③ 改善箇所説明図

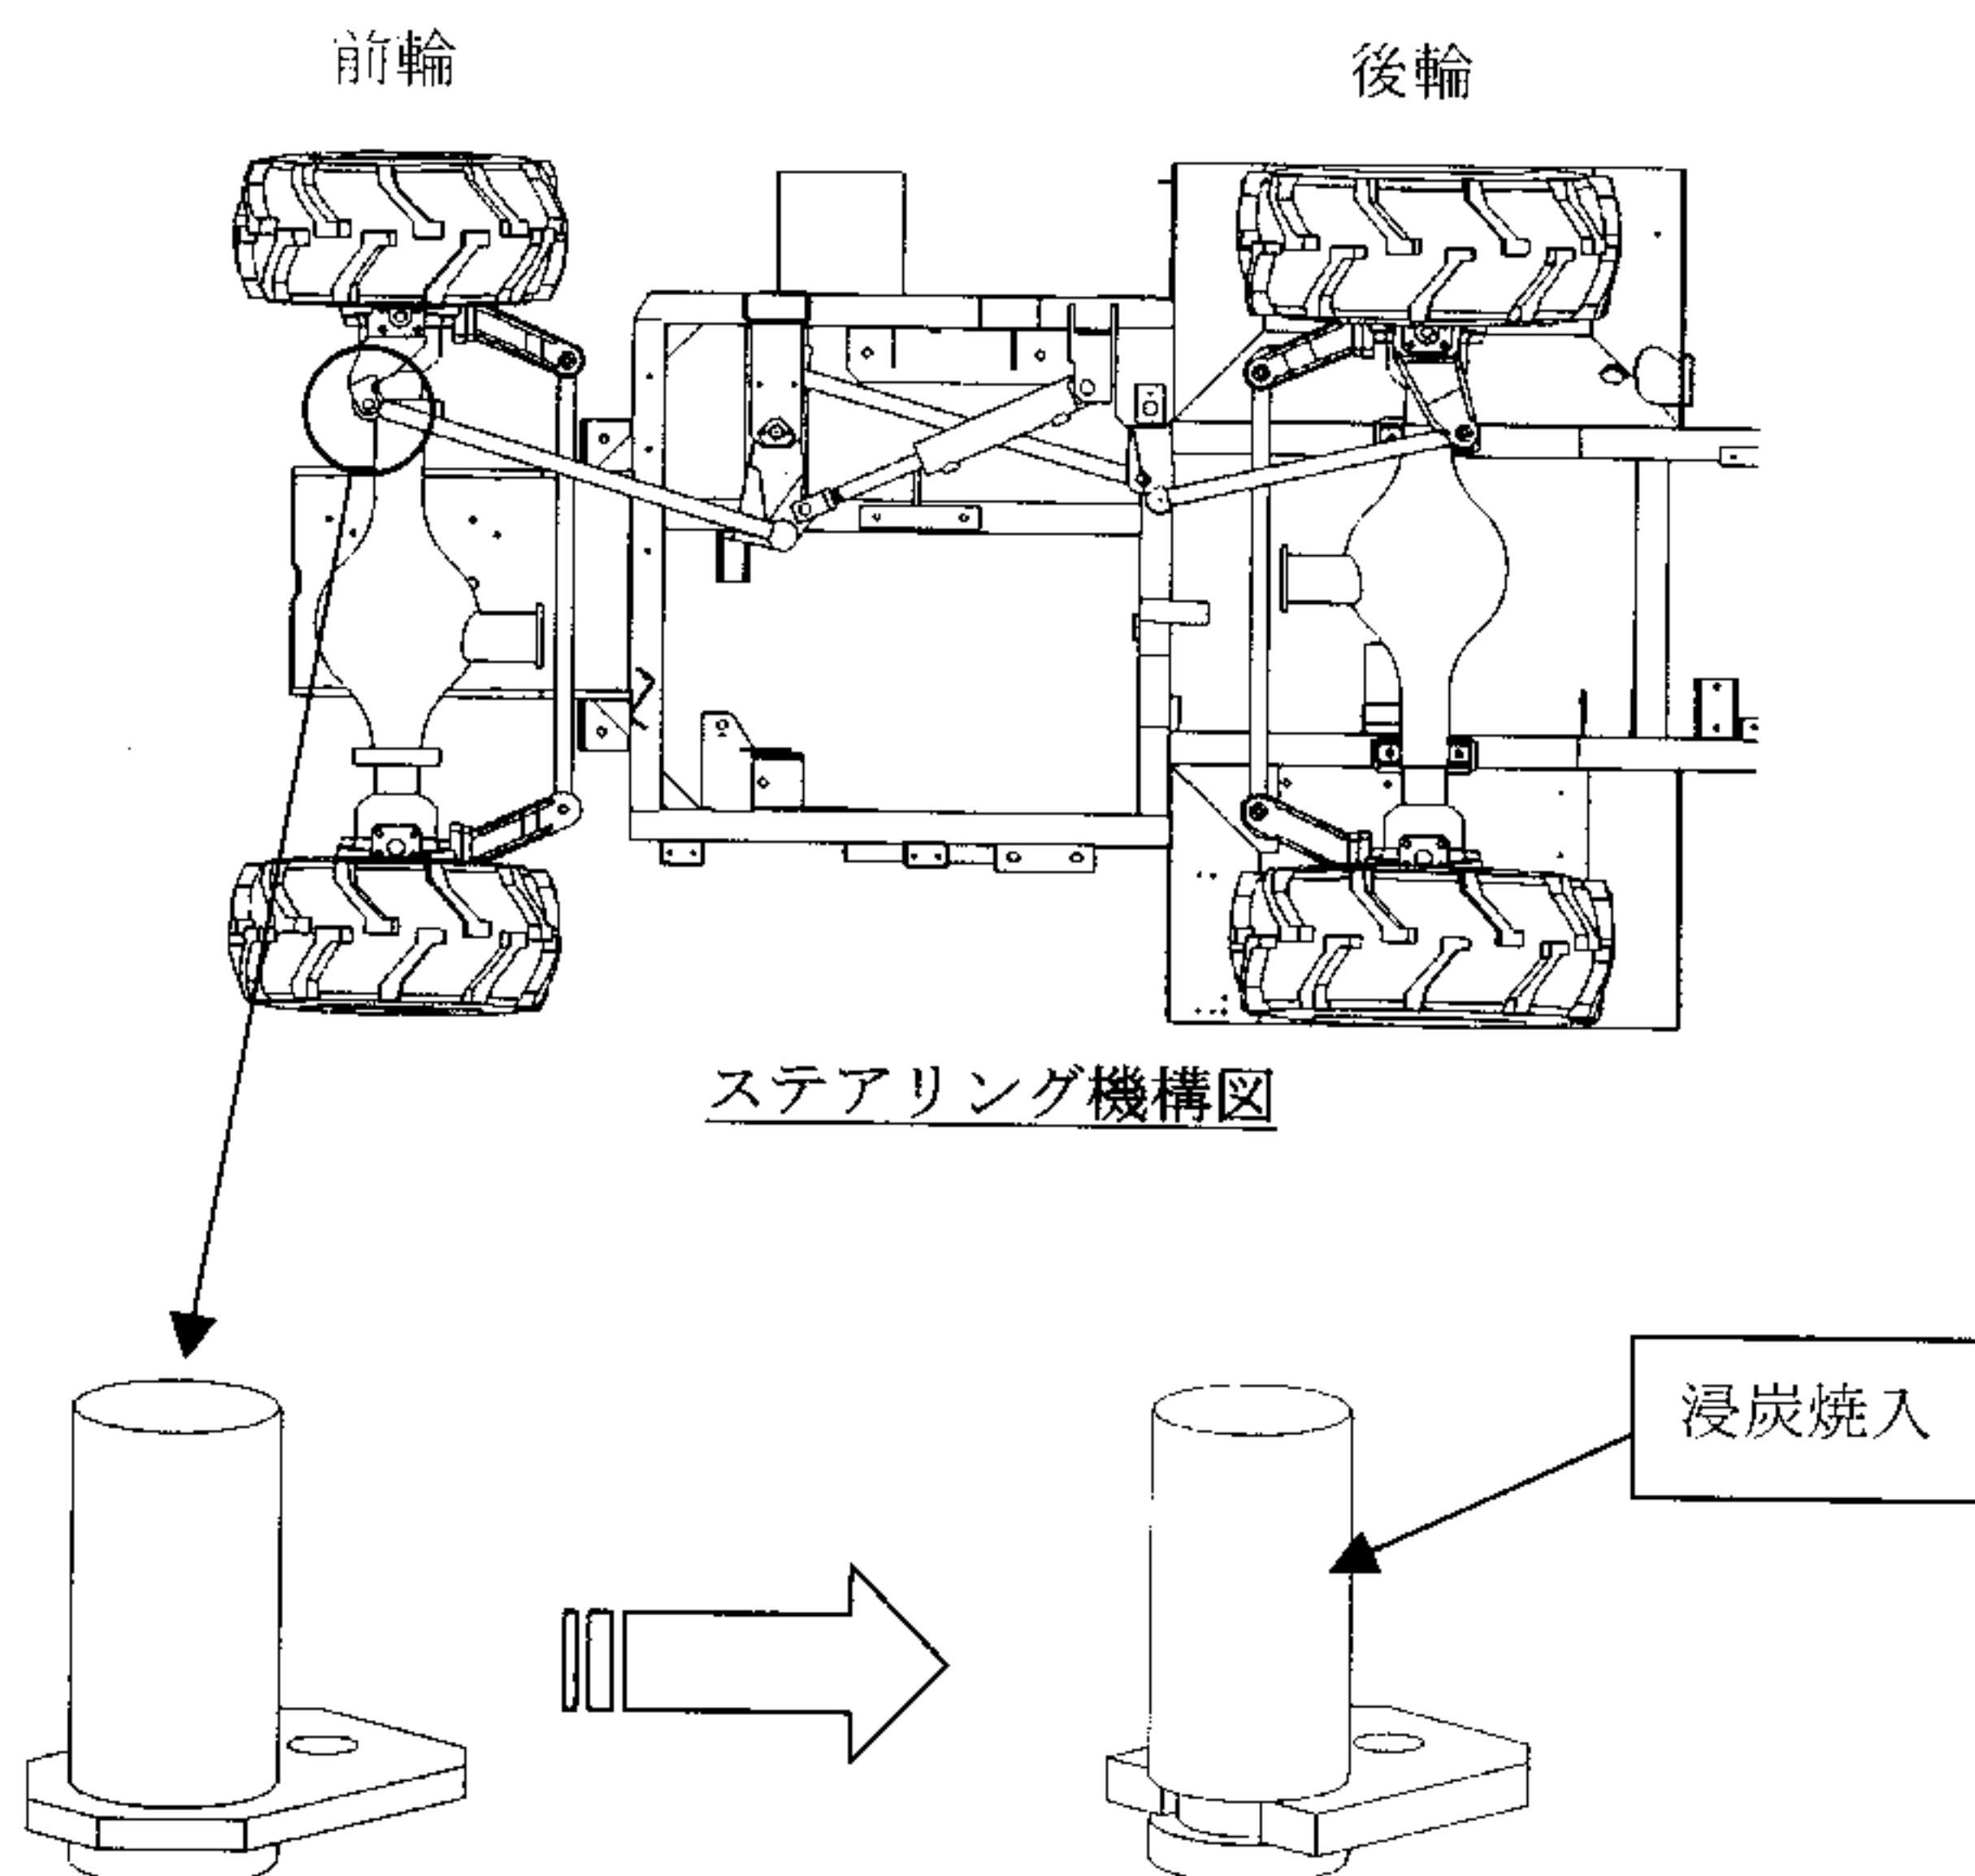
基準不適合箇所

ナックルアームのピンの耐久性が不足しているため、当該ピンが磨耗するものがある。そのため、そのまま使用を続けると、ハンドルにガタが発生し、走行安定性が損なわれるおそれがある。

ナックルアームのピンに熱処理（浸炭焼入れ）を実施する。

改善の内容

全車両、ナックルアームのピンを対策品と交換する。
